Referencia: Observaciones Técnicas a las obras de infraestructura sanitaria ejecutadas en la Calle Corvalán en Villa 20

Referencia: Observaciones Técnicas a la documentación correspondiente a la Infraestructura de Villa 20 y Barrio Papa Francisco presentada por la SSHI y el IVC

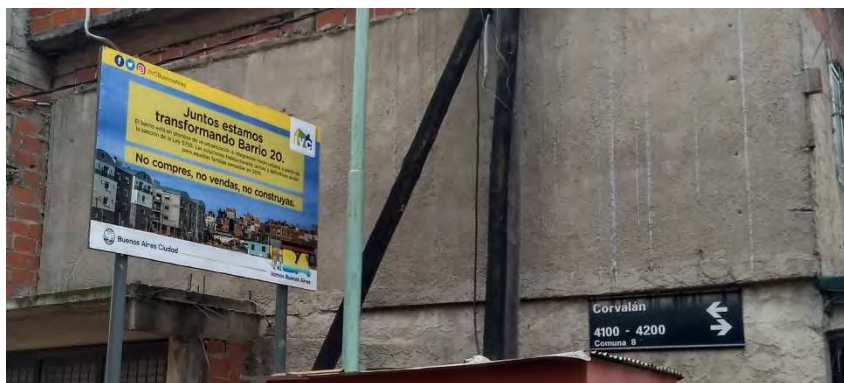
Figura 1. No se observa sobre la calle Corvalán el Cartel de Obra donde se consigne el nombre de la obra, número de expediente, organismo de gobierno responsable de la obra, empresa/contratista de obra, monto del contrato y los plazos de ejecución.

Figura 2. En la esquina de Chilavert y Corvalán se observa un pozo de importantes dimensiones (1 metro X 2,3 metros X 45 cm de profundidad). Se observa un poste de madera con riesgo de descalzarse en el borde del pozo. No se observa señalización ni cercado o vallado del pozo.

Figura 3. La circulación en la esquina de Chilavert y Corvalán se encuentra restringida. No se han habilitado senderos peatonales seguros.

Figura 4. Se observan restos de cámaras premoldeadas con agua y residuos sobre la calle Corvalán.

Figura 5. Sobre la calle Corvalán a pocos metros de la esquina se observa una cámara con encofrado sin tapa de 0,80 metros X 1,20 metros y 1 metro de profundidad. La cámara presenta 40 cm de agua y residuos. No se observa señalización ni cercado o vallado de la cámara.

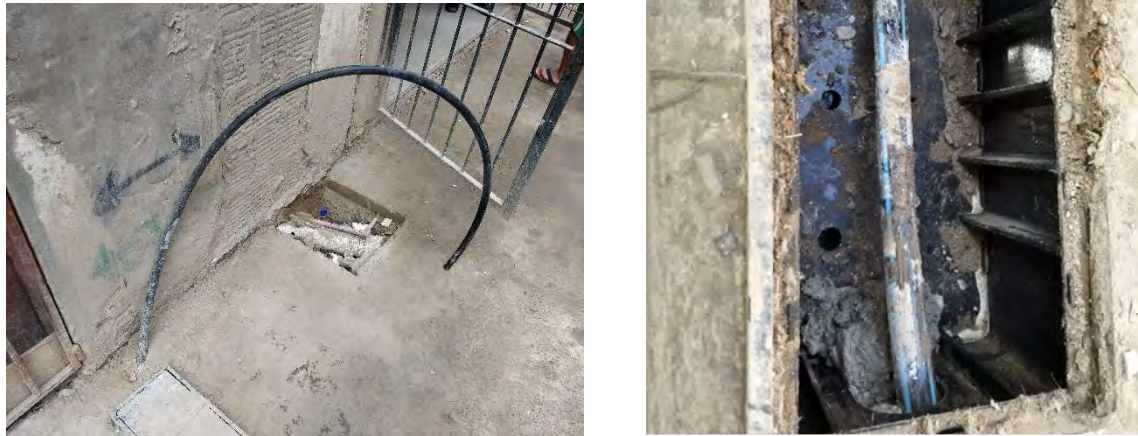
Figura 6. No se ejecutaron las conexiones domiciliarias a la red de agua. Las cajas domiciliarias no cuentan con medidor y ni con elementos de cierre. A continuación, se presenta un esquema típico de conexión domiciliaria.
